MIR24080006

Veðurstöð í Viðey

Málefni: Uppsetning veðurmælis í Viðey.

Efni: Erindi Faxaflóahafna um að setja upp veðurstöð í Viðey.

Mynd 1: Tillaga að staðsetningu veðurmælis í Viðey. Punktur merktir T1 eða T2.

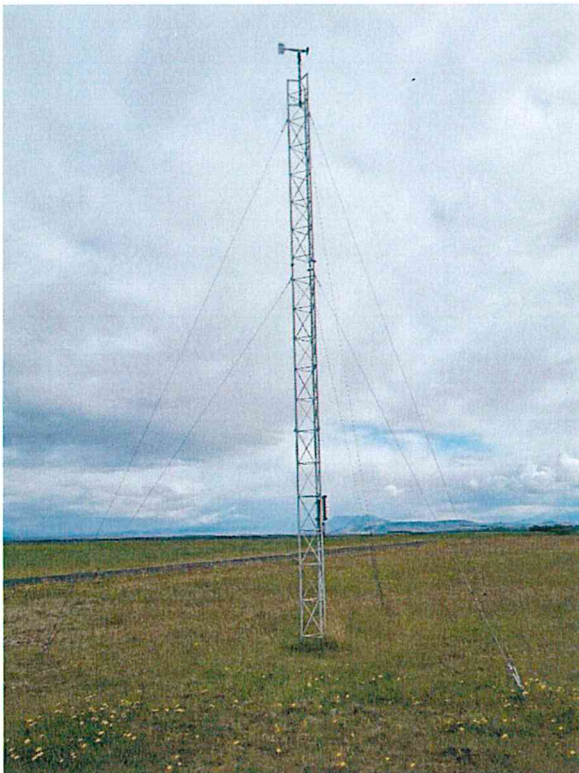
Sérfræðingar á okkar vegum hafa farið út í Viðey og kannað aðstæður og hafa lagt fram tillögu að staðsetningu. Þeir eru að leggja til að staðsetja mælinn nálægt miðju vestureyjunnar við punkta sem merktir eru T1 eða T2. Ekki er sjáanlegt rask á þessum slóðum sem bent gæti til mannvirkjagerðar. Sett yrði upp 10m hátt grindarmastur með stögum. Mælarnir myndu fá orku frá sólarrafhlöðu. Meðfylgjandi er mynd af sambærilegum búnaði. Allt efni yrði borið á höndum á staðinn og engin tæki notuð við uppsetninguna, önnur en handverkfæri.

Það var álit sérfræðinga USK sem og Borgarsögusafns að það væri afleitt að setja fyrirhugað mannvirki upp á Vestureynni sem er nánast ósnert. Þar er ekkert sem truflar sjóndeildarhringinn fyrir utan listaverk Serra sem svo skemmtilega vinnur einmitt með sjóndeildarhringinn. Mástrið myndi t.d. bera við sýnina frá einhverjum hlutum listaverksins.

Eftir samtal um aðra staðsetningu milli Faxaflóahafna og Borgarsögusafns varð það sameiginleg niðurstaða að koma mætti veðurstöðinni fyrir á öðrum stað, þ.e. á Heimaeynni, eins og fram kemur hér að neðan.

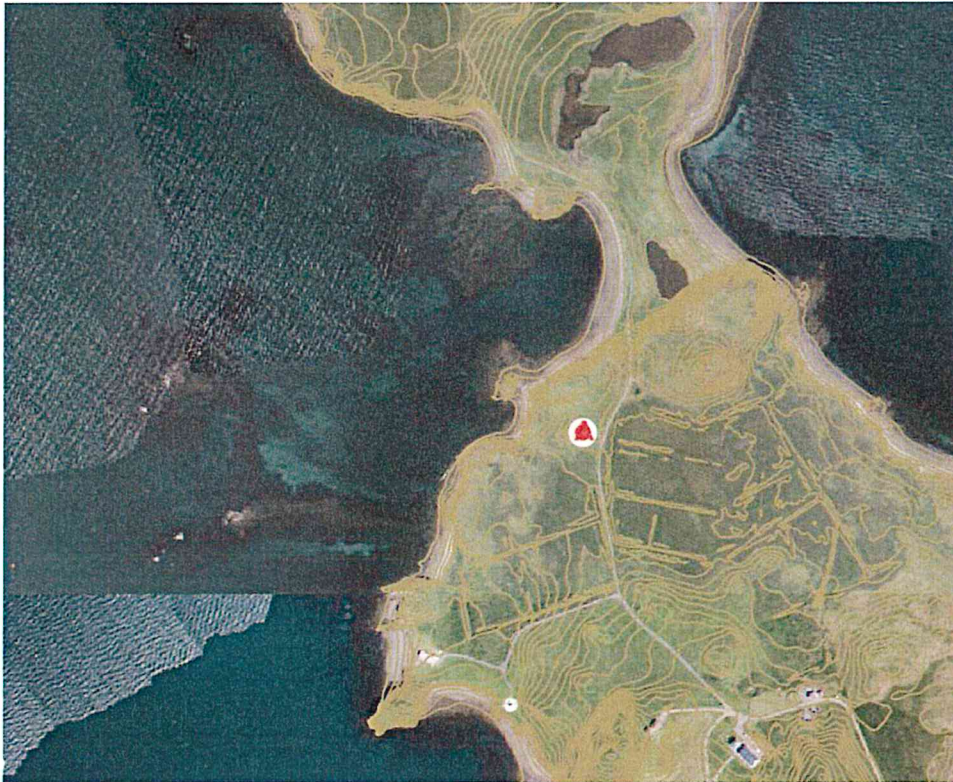
Veðurstöðin yrði þarna á hæðarkolli skammt frá gönguleiðinni. Staðurinn er stutt frá mannvirkjum og ber við þau þegar horft er í suður eftir gönguleiðinni og mastrið dettur fljótlega úr sjónlínunni þegar stígurinn er farinn til norðurs.

Það má líka nefna sögulega skírskotun því vestan við þennan stað er minnismerki um Ingvarsslysið 1906.

Lagt er til við umhverfis- og skipulagsráð að samþykkja að Faxaflóahafnir komi fyrir veðurstöð á Heimaey samkvæmt ofangreindu.
